dotyczy: przetargu nieograniczonego na roboty budowlane pn. „Przebudowa Zakładu Patomorfologii”

Specjalistyczny Szpital Wojewódzki w Ciechanowie uzupełnia opis przedmiotu zamówienia o informacje dotyczącą lokalizacji pomieszczeń przeznaczonych na czasowe przyjmowanie, przechowywanie i wydawanie zwłok oraz zakresu ich modernizacji/dostosowania.

### BUDYNEK WARSZTATÓW

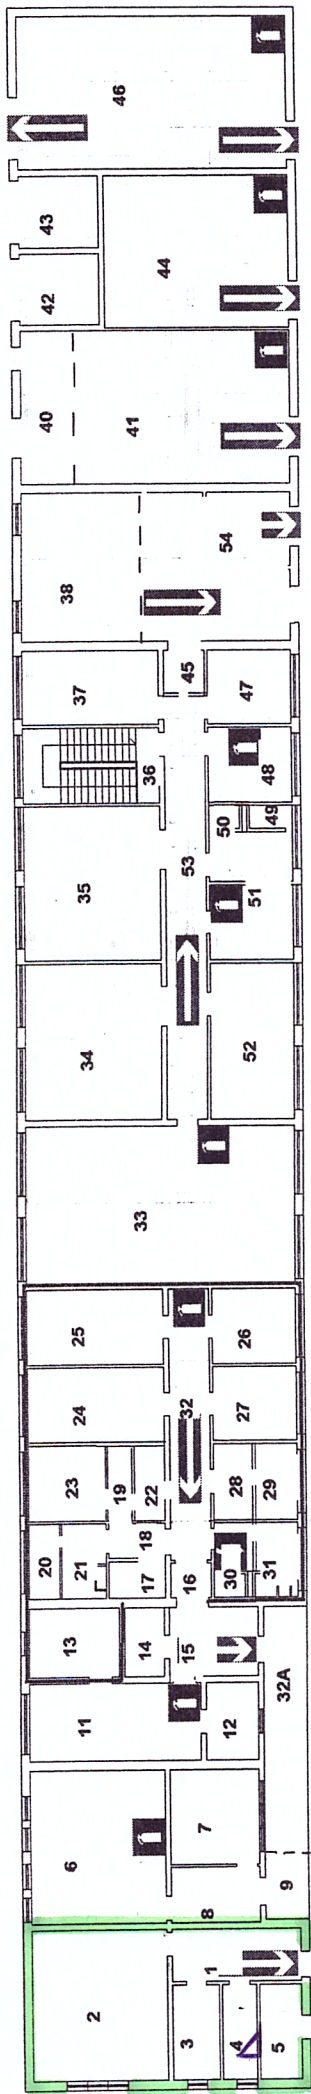
Pomieszczenia te, o powierzchni 67 m<sup>2</sup>, będą zlokalizowane w budynku warsztatów obok stacji krwiodawstwa muszą być wyremontowane w sposób spełniający wymogi Zakładu Patomorfologii:

1. Pomieszczenie nr 2 o powierzchni 34 m<sup>2</sup> - w tym pomieszczeniu będzie znajdowała się komora chłodnicza na 12 ciał i stanowisko przygotowania zwłok. Pomieszczenie należy wyposażyć w instalację elektryczną (gniazda 230 kW i jedno gniazdo 360 kW), oświetlenie sufitowe, umywalkę i zlewozmywak z ciepłą i zimną wodą wraz z odpływami. Ściany wytynkowane i pomalowane farbami bakteriobójczymi zmywalnymi, podłoga ułożona z płytek terakoty (antypoślizgowe).

2. Pomieszczenia o powierzchni 5,46 m<sup>2</sup>, 7,53 m<sup>2</sup>, 11,76 m<sup>2</sup> i korytarz 7,53 - pomieszczenia administracyjne, które należy wyposażyć w instalację elektryczną, oświetlenie górne, gniazda elektryczne ścienne 230kW. Ściany wytynkowane i pomalowane farbami zmywalnymi, podłoga ułożona z płytek terakoty (antypoślizgowe).

3. W pomieszczeniu nr 3 (5,46 m<sup>2</sup>) - zamontować umywalkę z ciepłą i zimną wodą.
4. Z pomieszczenia nr 5 (11,76 m<sup>2</sup>) do pomieszczenia nr 4 (7,53 m<sup>2</sup>) - wybić otwór i zamontować drzwi 90 cm.

5. Drzwi zewnętrzne należy odnowić i oznakować (pomalować farbą olejną) a drzwi wewnętrzne płycinowe należy wymienić na nowe (3 szt).
6. Do wejścia budynku prowadzą dwa podjazdy betonowe o wymiarach dł. 250 cm szer. 120 cm, należy je wyremontować i zainstalować po jednej stronie balustradę ochronną.
